Keuringsverslag van een elektrische laagspanning- en zeer lage spanningsinstallatie

NIET CONFORM

Straatnaam Kasteelstraat
Huisnummer 48
Busnummer A
Postcode 9308
Gemeente Hofstade
Land België

Controlebezoek van een oude huishoudelijke elektrische installatie van een wooneenheid bij verkoop op vraag van de verkoper volgens (KB 08/09/2019) - AREI Boek 1- 8.4.2. en 8.2.1. en 4.2.4.3.

Afbeelding schakel- en verdeelbord:

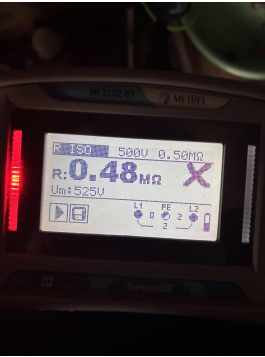
- I5.08 Beschadigd en gebroken materiaal dient vervangen of hersteld te worden. De beschermingsgraad van het verdeelbord tegen rechtstreekse aanraking is onvoldoende. (niet tenminste IPXX-B) (Boek 1 Onderafdeling 4.2.2.3.)

- I5.10 De genaakbare, naakte onder spanning staande delen zijn onvoldoende afgeschermd. (Boek 1 Afdeling 5.1.4. en 4.2.2.3.)
- I5.14 De nominale spanning dient duidelijk vermeld te worden op een oordeelkundig gekozen plaats. (Boek 1 Onderafdeling 3.1.3.3.)

- I7.01 De smeltzekeringhouders of houders van kleine vermogensschakelaars met pennen met een sectie kleiner dan 10mm² zijn niet voorzien van kalibreerelementen. (Boek 1 Onderafdeling 5.3.5.5.A.)
